Synopse

**der Stellungnahmen zum Entwurf des Regionalen Raumordnungsprogramms 2013 (RROP)
einschl. Abwägung und Beschlussvorschlag**

Synopse RROP 2013 – Entwurf

Überlagerung FNP mit raumordnerisch nicht weiter abwägbaren Flächen aus dem RROP 2013 plus LSG-Gebiete

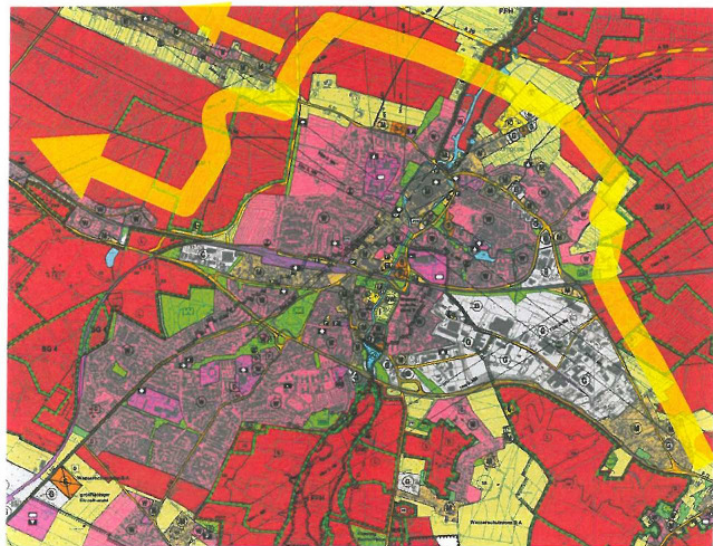
einzuhaltender Abstände z.B. zu Windkraftanlagen, Autobahn oder der nicht erschließbaren Außenbereichslagen anders nicht mehr entwickelbar sind.

Die Planungshoheit der Stadt Buxtehude wird vor diesen Hintergründen eingeschränkt, ohne dass eine dem allgemeinen verfassungsmäßigen Grundsatz der Verhältnismäßigkeit folgend eine nachvollziehbare Güterabwägung vorliegt, noch Entwicklungsperspektiven aufgezeigt werden. Die Stadt Buxtehude hat kaum noch Möglichkeiten, ihre nach Artikel 28 (2) Satz 1 GG geschützte Planungshoheit durch Bauleitplanung die zukünftige Entwicklung des Gemeindegebiet nach eigenen Vorstellungen zu steuern und zu gestalten. Dem planerischen Grundsatz der Erforderlichkeit wird nicht ausreichend nachgegangen.

Entwurf RROP 2013 – Dammhausen

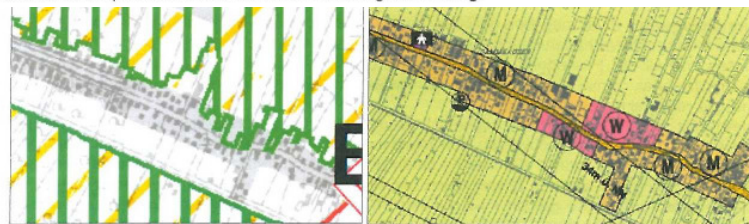
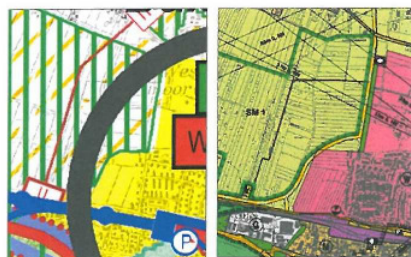
Die zuvor genannten Punkte zur Festlegung von naturschutzrechtlichen Vorrangflächen stoßen, beispielhaft dargestellt, unmittelbar an bestehende Siedlungsflächen oder greifen gar in Siedlungsflächen des bestehenden Flächennutzungsplanes ein. Wesentliche Flächen für eine Siedlungsentwicklung an den Stadträndern sind der Planungshoheit der Stadt Buxtehude entzogen.

Einschränkungen an den Siedlungsrändern der Kernstadt (rot dargestellt). Gelb dargestellt mind. erforderliche Optionsflächen für die weitere Siedlungsentwicklung.

Die Abgrenzung des Siedlungsgebietes Dammhausen wird an die Ausweisung des aktuellen Flächennutzungsplanes angepasst. Ent- sprechend des Planungsmaßstabes wird die Linienführung ange- passt. Die zeichnerische Darstellung wird entsprechend geändert.

Auszug: Entwurf RROP 2013 - Ketzendorf

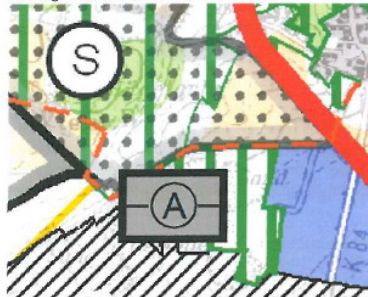
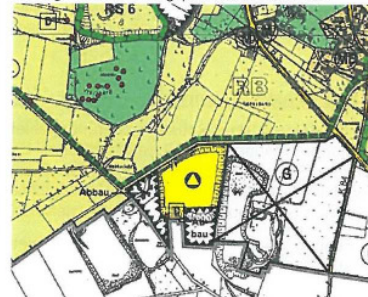
Im Rahmen der 7. Änderung des Flächennutzungsplanes der Stadt Buxtehude wurde die Fläche 7.12 (Ketzendorf Süd – Westlich der B 3; gewerbliche Baufläche) von der Genehmigung mit dem Hinweis ausgenommen, dass im laufenden Änderungsverfahren für das RROP aufgrund des räumlichen Flächenzusammenhangs eine Änderung der Ausweisung beantragt werden kann. Der Entwurf der zeichnerischen Darstellung des RROP 2013 legt für den bereits ausgebeuteten Teil der Sandabbaufläche, eingerahmt durch ein Vorranggebiet „Abfallwirtschaftsstandort“ bzw. „Industrielle Anlagen und Gewerbe“, ein Vorranggebiet „Natur und Landschaft“ fest. Nördlich soll ein Vorbehaltsgebiet „Natur und Landschaft“ festgelegt werden.

Der mit dem Symbol festgelegte Vorranggebiet „Abfallwirtschaftsstandort“ ist im Flächennutzungsplan der Stadt Buxtehude als Ver- und Entsorgungsfläche „Abfall“ dargestellt. Das Vorranggebiet „Natur und Landschaft“, wird eine maximale Breite von rd. 250 m zwischen dieser FNP-Darstellung und dem Vorranggebiet „Industrielle Anlagen und Gewerbe“ aufweisen. Unklar ist, ob sich aus der isoliert liegenden Lage, seiner Größe und der benachbarten Nutzungen eine regionale Bedeutung des vorgesehenen Vorranggebietes ableiten lässt (siehe hierzu auch die vorhergehenden Ausführungen).

Aus Sicht der Stadt Buxtehude ist es vielmehr sinnvoll und städtebaulich angebracht, wie bereits im Verfahren zur 7. Änderung des Flächennutzungsplanes deutlich gemacht, hier einen gewerblichen Standort zu entwickeln und auf die Festlegung eines Vorranggebietes „Natur und Landschaft“ zu verzichten und eine gewerbliche Nutzung planerisch vorzubereiten.

4. Gebiet östlich Düdenbüttel

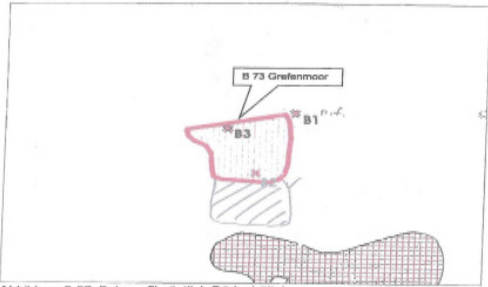
Eines unserer Mitgliedsunternehmen hat sich auf Basis öffentlich zugänglicher Daten mit der Rohstoffqualität beschäftigt. Offensichtlich ist die Lagerstättenqualität im Süden deutlich besser als im Norden. Überdurchschnittliche Qualitäten weist die Bohrung B2, offizielle Bezeichnung Grevenmoor KS 2422/8/95 aus. Diese liegt an der südlichen Gebietsgrenze, von daher halten wir eine Erweiterung des Gebietes Richtung Süden für sinnvoll und schlagen vor, das ausgewiesene Vorbehaltsgebiet zu einem Vorranggebiet hoch zu stufen.
